P E T Y C J A

w sprawie zmian w treści tekstu rozporządzenia Ministra Infrastruktury w sprawie szczegółowych warunków technicznych dla znaków i sygnałów drogowych oraz urządzeń bezpieczeństwa ruchu drogowego i warunków ich umieszczania na drogach z 09.09.2019

Rys. 5.2.6.11. Przejście dla pieszych wyznaczone w celu przeprowadzenia rowerów przez jezdnię na odcinku między skrzyżowaniami

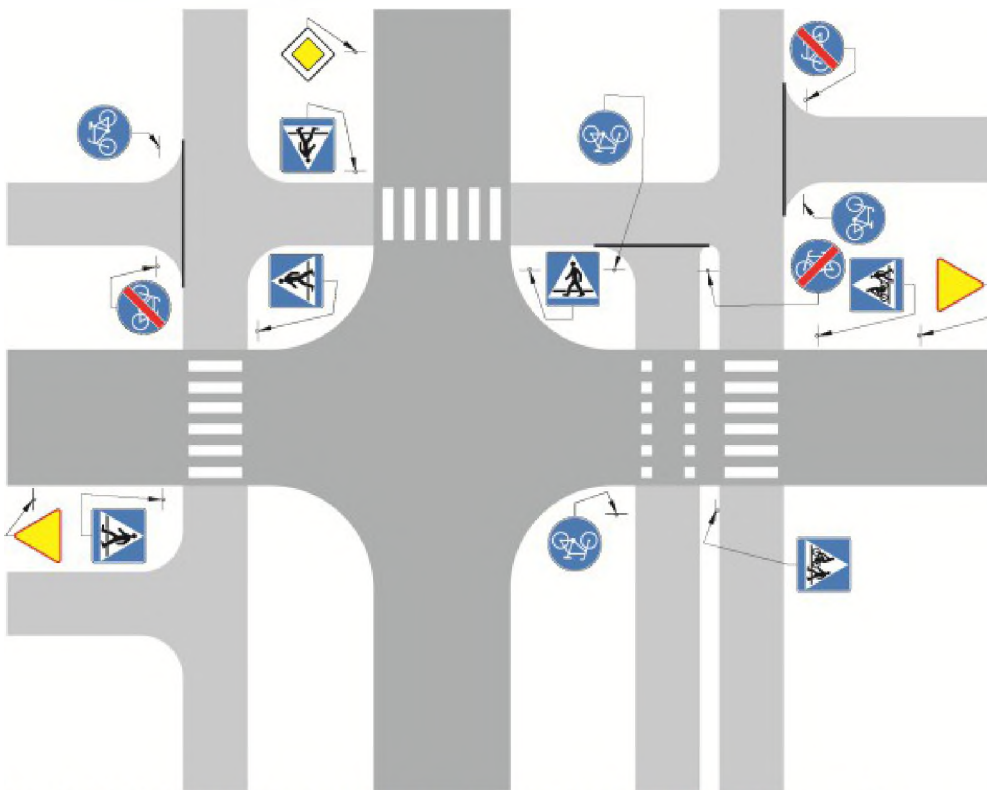
## 1. Omówienie rysunku 5.2.6.11 pod kątem zgodności z rozporządzeniami Ministra Infrastruktury

Rysunek zawiera przykład-sugestię na poprowadzenie śladu drogi dla rowerów w poprzek jezdni o ruchu ogólnym. Celem „ochrony” niechronionych użytkowników ruchu czyli rowerzystów, użytkowników UTO, UWR (dalej opisywani zbiorczo jako rowerzyści) zastosowano w ciągu drogi rowerowej przerwanie jej spójności poprzez naniesienie na jezdni oznaczenia poziomego P-10 oraz tarcz znaków C-13a dla każdego z kierunków z których może się poruszać rowerzysta. Takie zestawienie wg ustawodawcy ma wymusić na rowerzyście zejście z roweru, prowadzenie go po przejściu dla pieszych. Nadmieniam, że znaku C-13a nie wolno stosować w sytuacji przedstawionej na rysunku. Wg definicji znaku C-13a można go stosować tylko wtedy, gdy droga rowerowa kończy się i wpada do jezdni o ruchu ogólnym. Na rysunku droga dla rowerów kończąc się przechodzi w domniemaną drogę dla pieszych ponieważ w jej osi poprowadzone jest przejście dla pieszych P-10. W takiej sytuacji rozporządzenie zezwala a nawet nakazuje użyć zamiast znaku C-13a znaku C-16, który odwołuje znak C-13 i zastępuje C-13a (najlepiej w formacie mini). Niezależnie jednak od powyższych błędów, prawo budowlane nakazuje projektować i budować drogi dla rowerów z zachowaniem ciągłości przejazdu. Proszę pamiętać, że wg obecnych założeń rower ma stać się jednym z multimodalnych form transportu osobistego. Nie może zatem być mowy o zmuszaniu rowerzysty do zsiadania z roweru w przy każdej sytuacji, która wymaga od inżyniera ruchu zastosowania rozwiązania poprawiającego bezpieczeństwo niechronionych użytkowników ruchu.

Paleta poprawnych rozwiązań jest szeroka i została przedstawiona w kilku publikacjach np. w Wytyczne projektowania infrastruktury dla rowerów Część 2: Projektowanie dróg dla rowerów, dróg dla pieszych i rowerów oraz pasów i kontrapasów ruchu dla rowerów z 01-2022.09.19 rekomendowane przez Ministra Infrastruktury (sic!). Nadmienię tylko, że chronić niechronionych użytkowników ruchu można także poprzez uspokojenie ruchu na jezdni drogi u ruchu ogólnym, która przecina droga dla rowerów a także można stosować szereg rozwiązań spowalniających ruch samego rowerzysty z zachowaniem zapisów stosownych rozporządzeń. Przykłady poniżej.

Rys. 5.2.6.12. Przejście dla pieszych wyznaczone na skrzyżowaniu na wlocie z pierwszeństwem w przeprowadzeniu rowerów

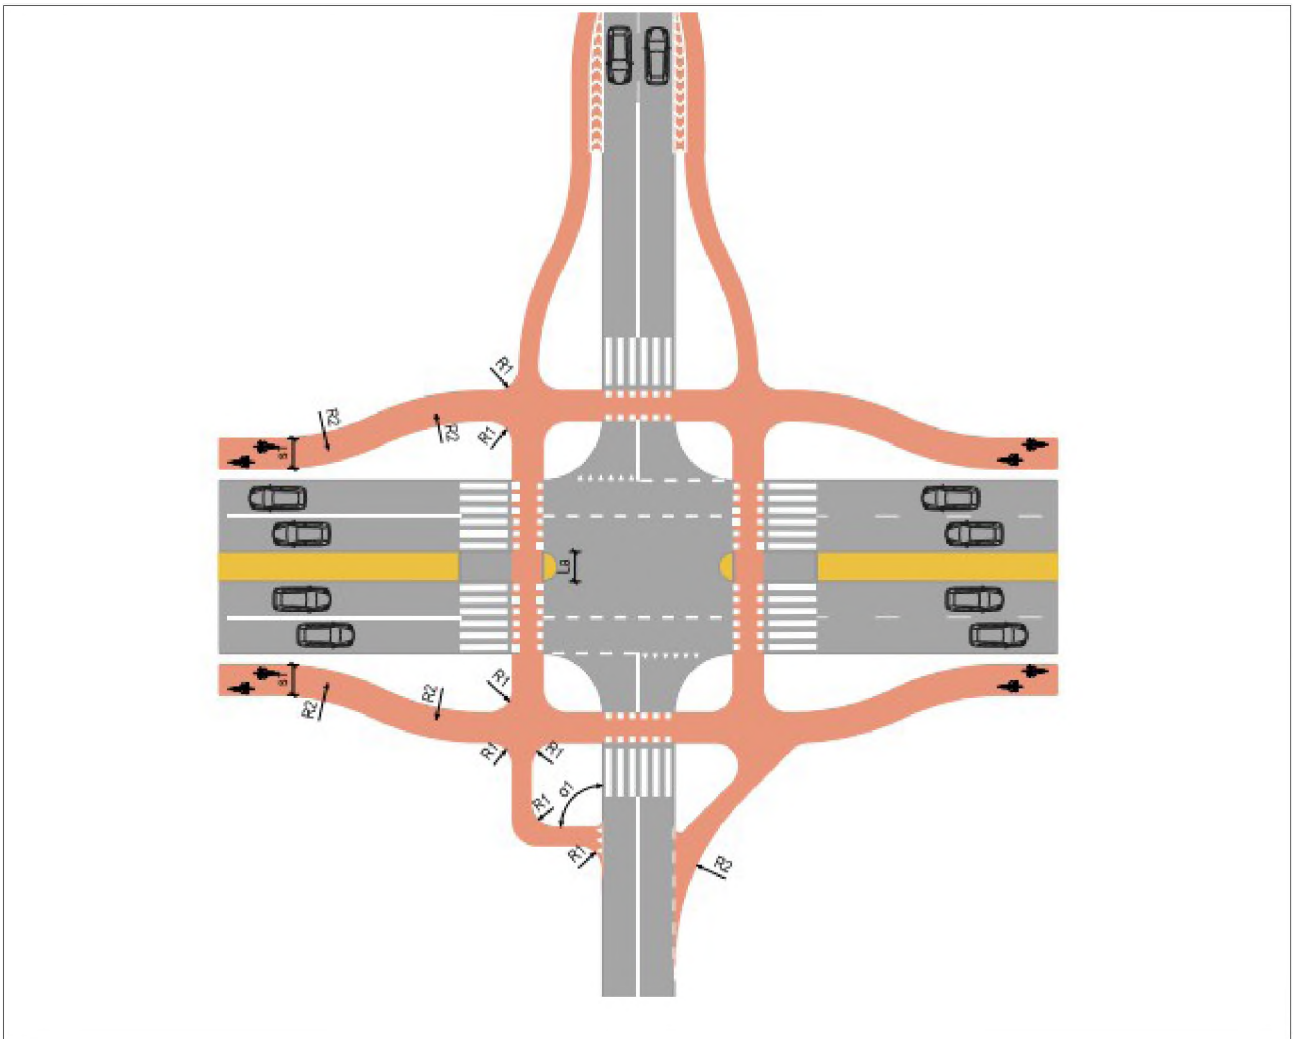
## 2. Omówienie rysunku 5.2.6.12 pod kątem zgodności z rozporządzeniami Ministra Infrastruktury.

Rysunek przedstawia zakończenia drogi dla rowerów przechodzące w drogi dla pieszych dla obu stron skrzyżowania. Końce drogi rowerowej przechodzące w drogę dla pieszych zostały niezgodnie z rozporządzeniem oznaczone pionowo poprzez tarcze C-13a co zostało udowodnione w akapicie poświęconym rysunkowi 5.2.6.11. Rysunek nie wyodrębnia kolorystycznie różnicy nawierzchni pomiędzy drogą dla rowerów a drogą dla pieszych co było zaznaczone na rysunku 5.2.6.11. Za to ustawodawca, autor rysunku użył bliżej niezidentyfikowanej linii granicznej. Należy tak projektować infrastrukturę dla pieszych i rowerzystów aby różniła się fakturą nawierzchni i nie opierać się tylko i wyłącznie na biernym oznaczaniu jej oznaczeniami pionowymi. Brak wyznaczenia przejazdu rowerowego P-11 dla połączenia dwóch dróg rowerowych w pobliżu skrzyżowania jest absurdalny i podważa traktowanie roweru jako pojazdu wykorzystywanego w formie alternatywnego środka transportu osobistego. Obszary w pobliżu skrzyżowań są najlepszymi miejscami do poprowadzenia przejść dla pieszych i przejazdów dla rowerzystów.

Całość rozwiązań przedstawionych na rysunku jest absurdalna, komplikuje ona do maksimum czytelność organizacji ruchu. Uniemożliwia np. zjazd rowerzyście z jezdni o ruchu ogólnym na którąkolwiek drogę rowerową (sic!). Prawidłowe zorganizowanie ruchu dla rowerzystów zamieszczono poniżej, jest to wycinek z opracowania Ministra Infrastruktury Wytyczne projektowania infrastruktury dla rowerów Część 3:Projektowanie przejazdów dla rowerów oraz infrastruktury dla rowerów na skrzyżowaniach i węzłach. **Reszta błędów w kwestii niezgodności z rozporządzeniami jest taka sama jak pod uzasadnieniem w punkcie 1 dla rysunki 5.2.6.11.**

**Wnoszę o USUNIĘCIE w całości strony numer 205 z treści tekstu rozporządzenia Ministra Infrastruktury w sprawie szczegółowych warunków technicznych dla znaków i sygnałów drogowych oraz urządzeń bezpieczeństwa ruchu drogowego i warunków ich umieszczania na drogach z 09.09.2019 jako niezgodną z rozporządzeniami opracowanymi Ministra Infrastruktury zamieszczonymi powyżej.**
